INFORME N° 004

**“MANIFESTACION GENERAL DE IMPACTO AMBIENTAL COMPLEJO MINERO FABRIL
SAN RAFAEL – ETAPA DE REMEDIACIÓN FASE 1”**

***Dirección de Protección Ambiental
Secretaría de Ambiente y Ordenamiento Territorial
Ministerio de Economía, Infraestructura y Energía***

INFORME DE AUDITORÍA N° 04

Fig. 6 – Imagen satelital área involucradas en el proceso de neutralización. (Última imagen disponible 20/9/19)

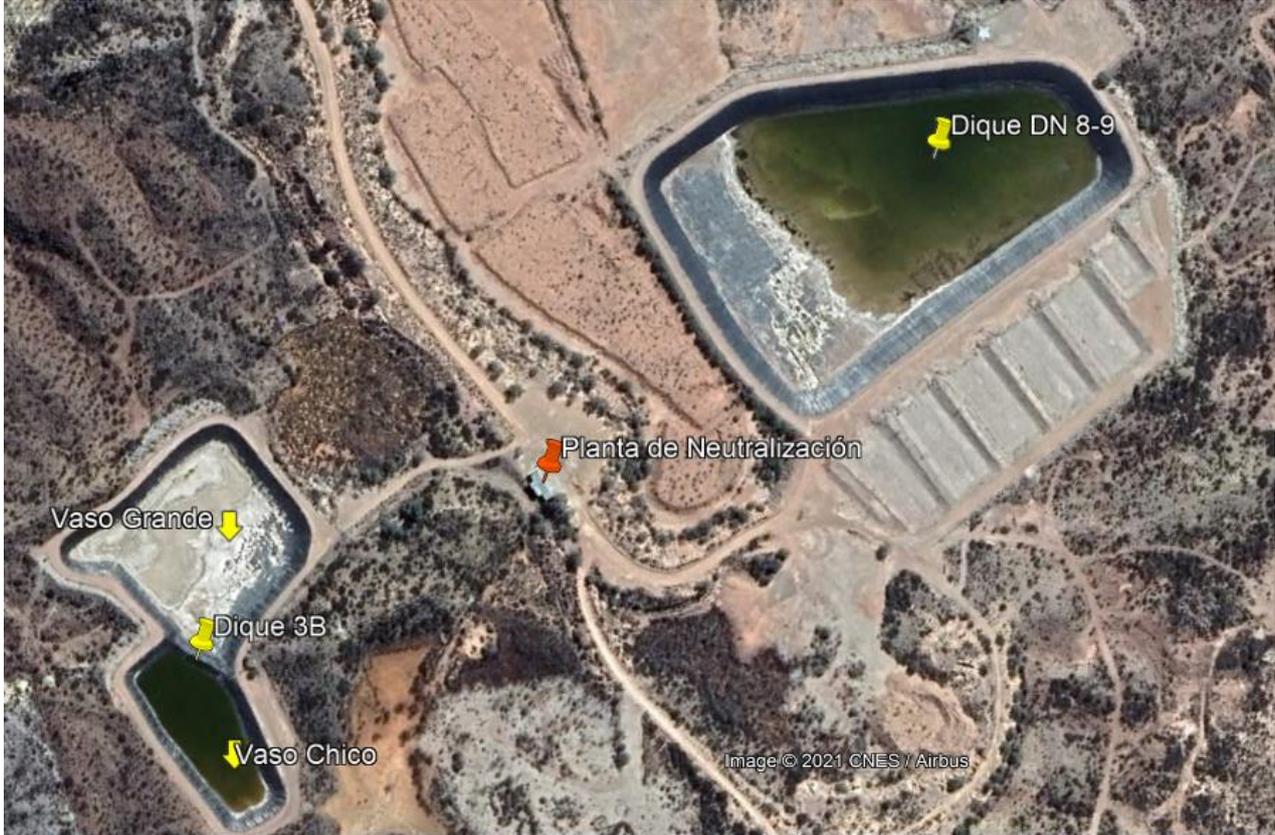
En la inspección del 21 de diciembre de 2020 personal de la CNEA informa un volumen estimado de efluentes en el Vaso Chico de 785,7 m³, en tanto que se encuentra una cantidad similar en el Vaso Grande, producto de la acumulación pluvial.

El día 09 de febrero de 2021 el Sub-Gerente del Complejo pone en conocimiento a esta Comisión Auditora que la ARN autoriza que se efectúe la tarea no rutinaria consistente en la neutralización del contenido del Dique DN 3B. El proceso de neutralización dio inicio el día 12 de febrero, ante la presencia de personal representante del Departamento General de Irrigación, de la Dirección de Protección Ambiental y de la Comisión Auditora de la FCAI. Al momento de iniciar el proceso el Vaso Chico contenía un volumen aproximado de 2076 m³. Asimismo, producto de las lluvias, el Vaso Grande contaba un volumen de

Fig. 17 – Puntos de toma de muestra reservorios Complejo CNEA – Día 19/11/20. Última imagen disponible 20/9/19)

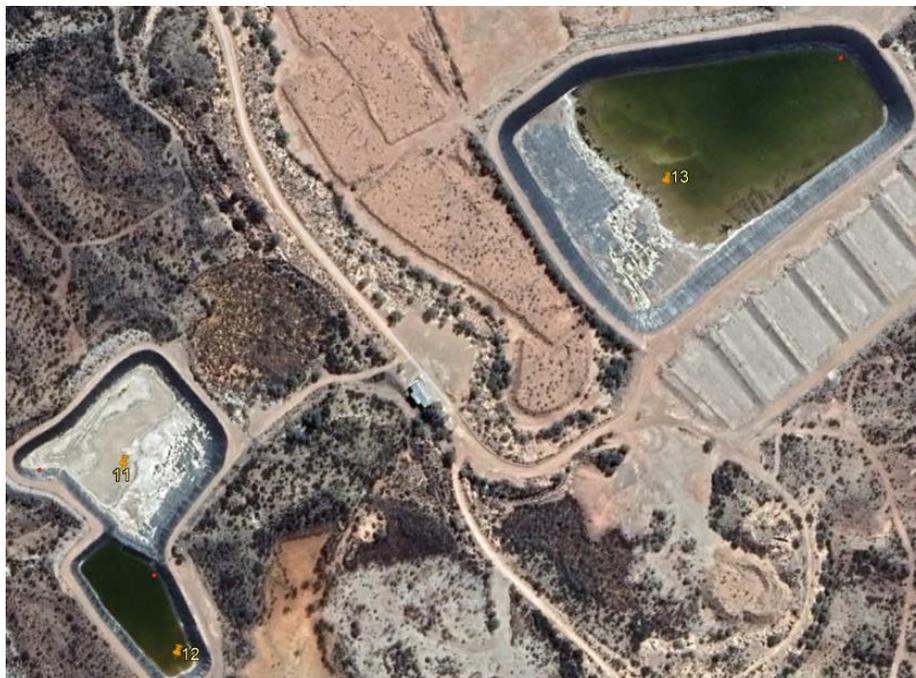
La ubicación de los puntos en los que se realizó la toma de muestra se pueden ver en la Figura 17.
